品番	SH 81BA	品名	防露式手洗付密結形ロータンク	1 / 3
----	---------	----	----------------	-------

## 衛生陶器補修品互換性情報

No. E0026

### 件名 タンク整流ジャバラについて

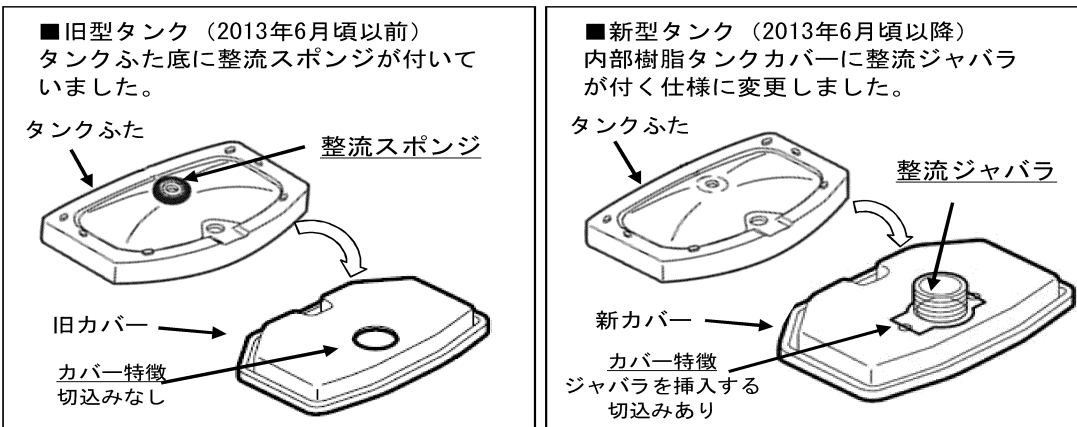
■対象製品のタンクふたには、ふた底に整流スポンジが付いているものと、付いていないものがあります。2013年6月頃から順次整流ジャバラ式に切り替えられています。  
(新旧でカバー形状は異なりますが、整流ジャバラのみの取り替えは可能です)

- 現行製品は整流ジャバラ式に切り替わっていますので、整流スポンジは付いていません。
- 現在のタンクふた、陶器タンク式、内部樹脂タンク式、内部樹脂カバーのみの補修品には、整流ジャバラが付いていますので、補修の際、タンクふた底に整流スポンジが付いている場合は、はがして整流ジャバラ式に切り替えてください。
- 整流スポンジを付けたまま整流ジャバラ仕様のカバーを付けると、ふたが浮いてがたつきや漏水の原因となりますので、必ず整流スポンジは、はがしてください。
- 既に整流ジャバラが付いている製品に対して、補修品を手配すると整流ジャバラがだぶる場合があります。その場合は破棄ください。
